## Modulo per la presentazione delle osservazioni per i piani/programmi/progetti sottoposti a procedimenti di valutazione ambientale di competenza statale

ID 8525 - Progetto di impianto fotovoltaico della potenza pari a 35,52 MW e delle relative opere di connessione alla RTN, da realizzarsi nei comuni di Mottola (TA) e Castellaneta (TA), presentato dalla società Sinergia GP4 S.r.l. "Impianto FV di MOTTOLA" di potenza 35,52 MW integrato con l'agricoltura, con annesso il "Mottola Green Hydrogen" "idrogeno verde" di elevata purezza attraverso elettrolisi di acqua demineralizzata. Cavidotto MT di collegamento alla Stazione Elettrica di Utenza, ubicata nel comune di Castellaneta (TA)".

### A. Aspetti di carattere generale – Sul procedimento autorizzativo di AU e VIA del progetto in oggetto

Sovrapposizione impianto eolico San Basilio Wind con impianto fotovoltaico Sinergie GP4 base catastale - scala 1:2000

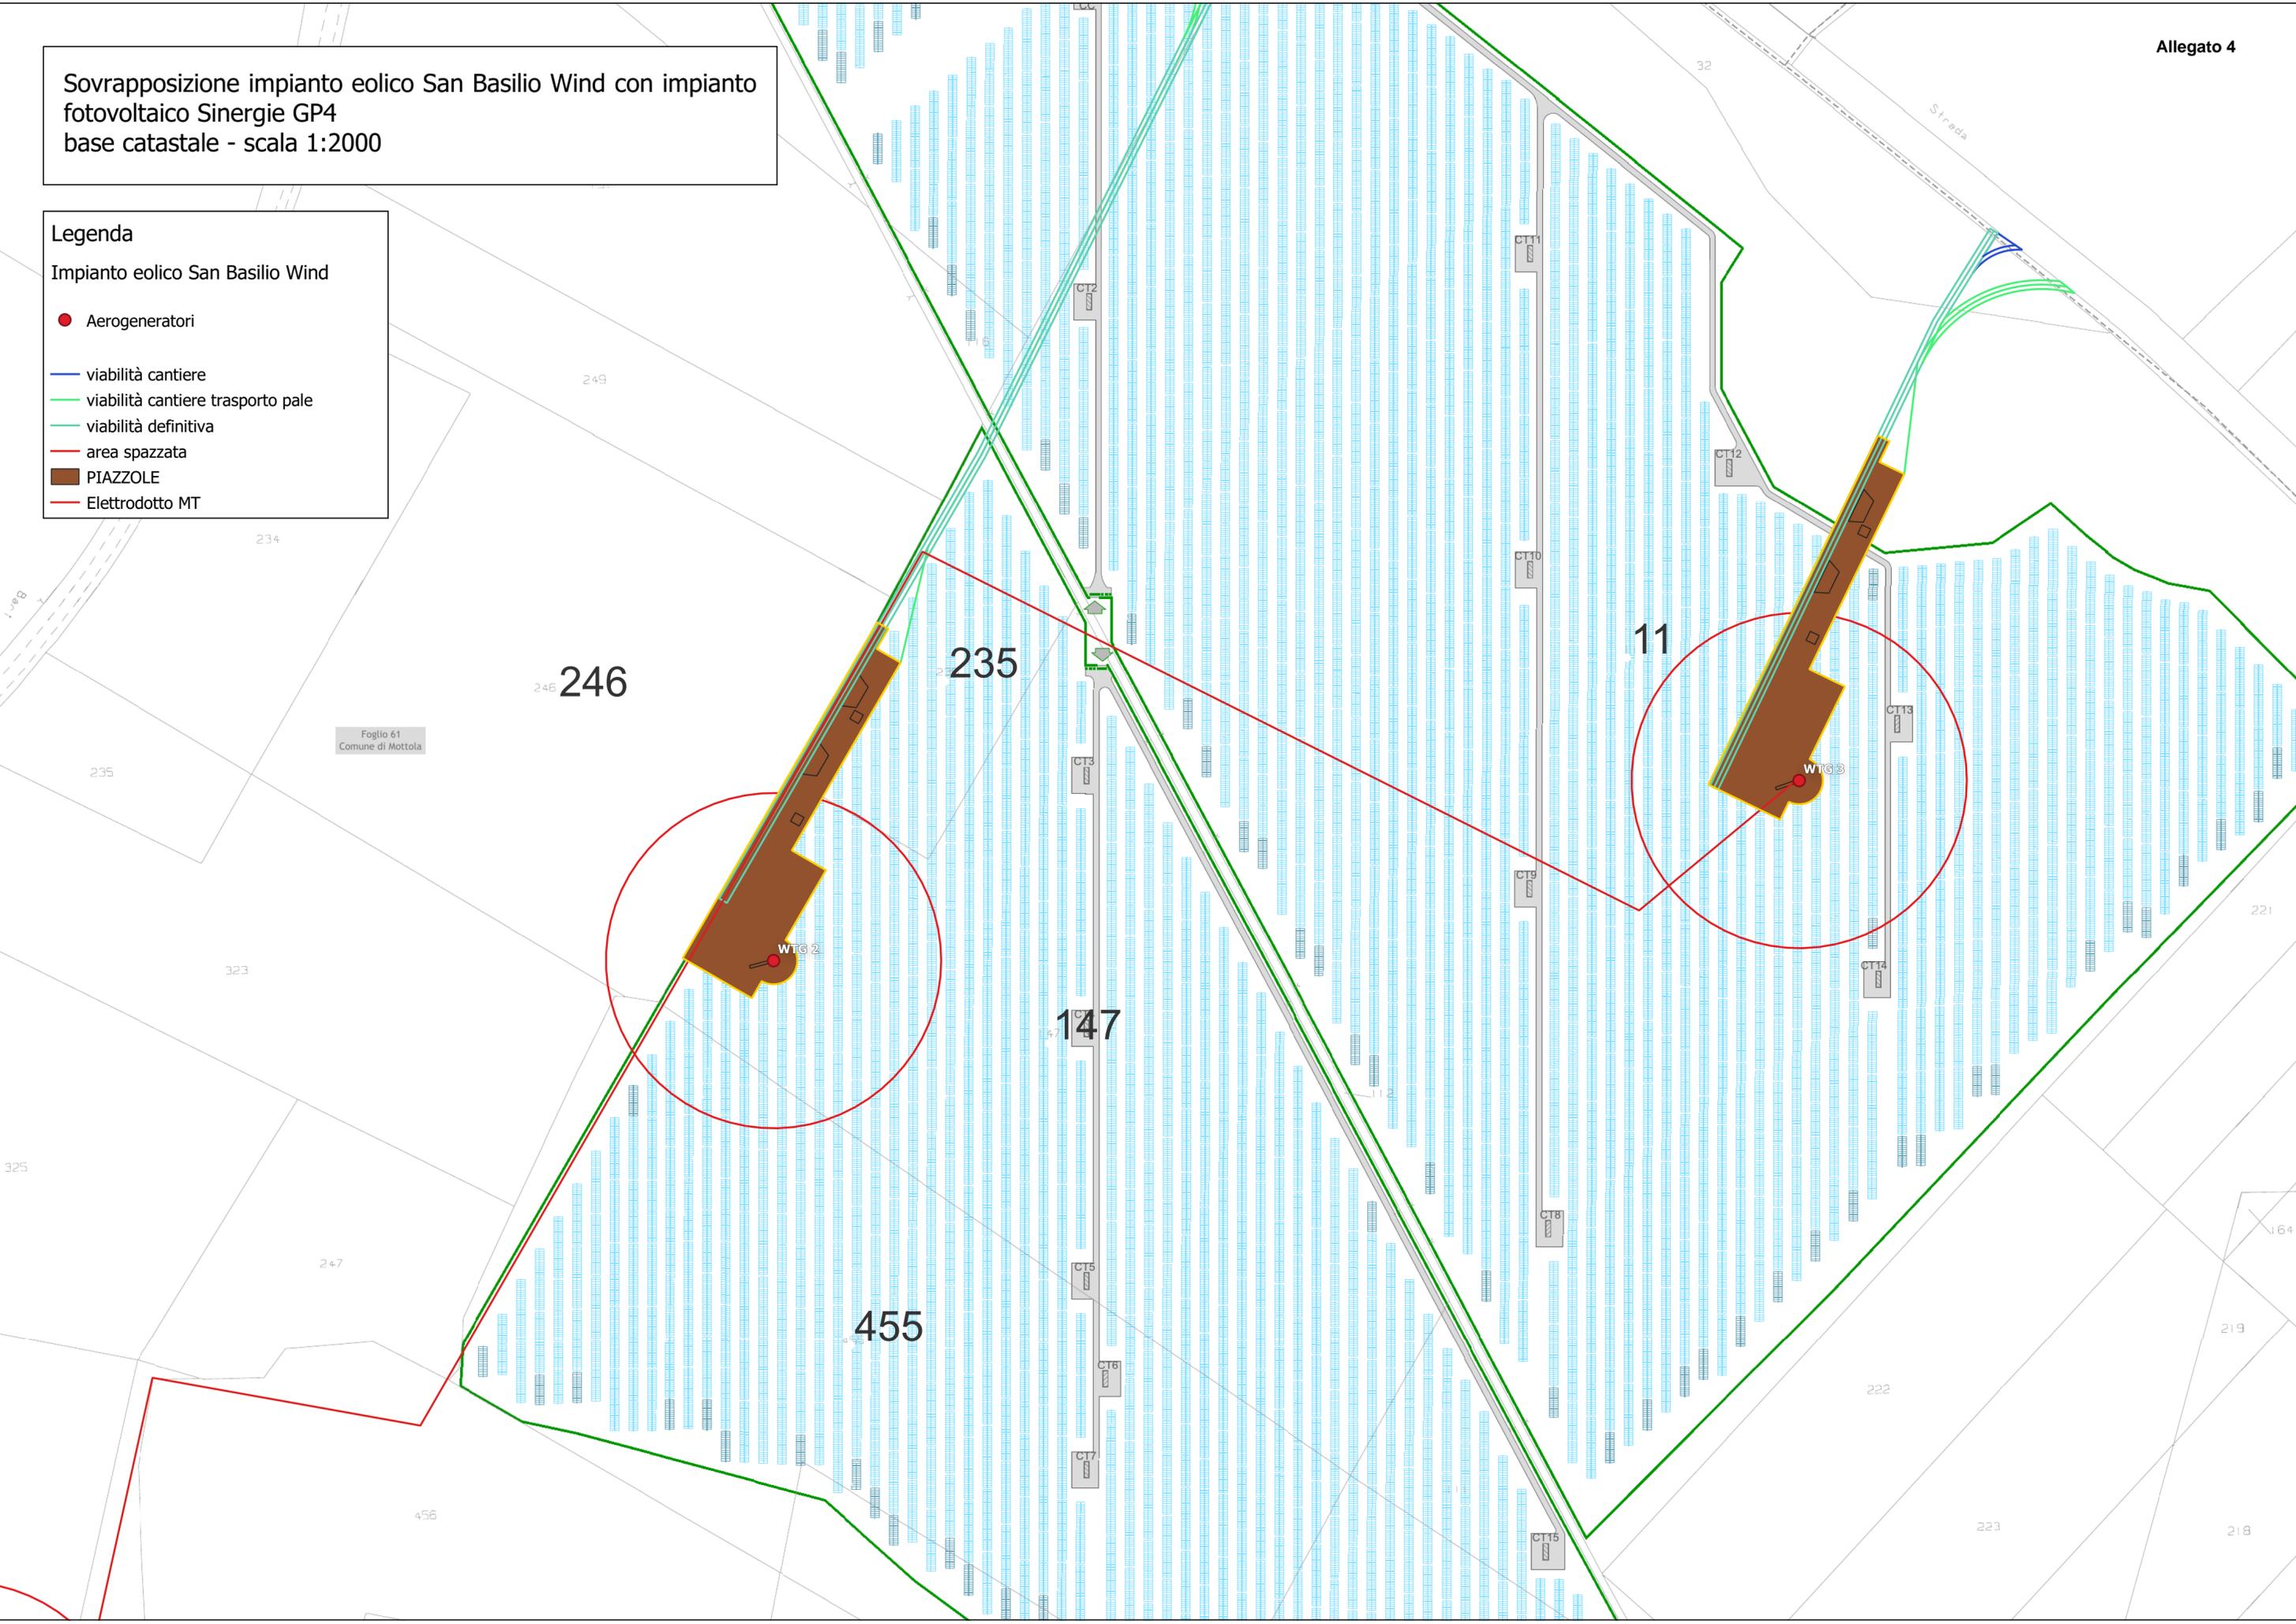
In particolare, parte dell'area dell'impianto fotovoltaico proposto dalla Sinergia GP4 si sovrappone con le aree di sedime degli aerogeneratori T2 e T3 dell'impianto eolico e le relative viabilità di servizio (relative al progetto della scrivente).

Si veda a riguardo il documento allegato alle presenti osservazioni rappresentante la sovrapposizione in questione (**Allegato 4 - Rappresentazione Sovrapposizione**): in particolare, l'aerogeneratore (WTG) T2 con relative opere di viabilità sarebbe collocato nelle Particelle 147 e 235 (F. 61) mentre l'aerogeneratore (WTC) T3 con relative opere di viabilità sarebbe collocato nelle Particella 11 (F 61), rientranti nell'area di progetto indicata dalla Sinergia GP4 per il proprio impianto fotovoltaico.

Come evidenziato precedentemente e risultante da Allegato 4 – Rappresentazione Sovrapposizione, sussiste una sovrapposizione tra le aree che sarebbero occupate da n. 2 aerogeneratori (e relative viabilità di servizio) della scrivente e alcune aree di progetto dell'impianto fotovoltaico della Sinergia GP4.
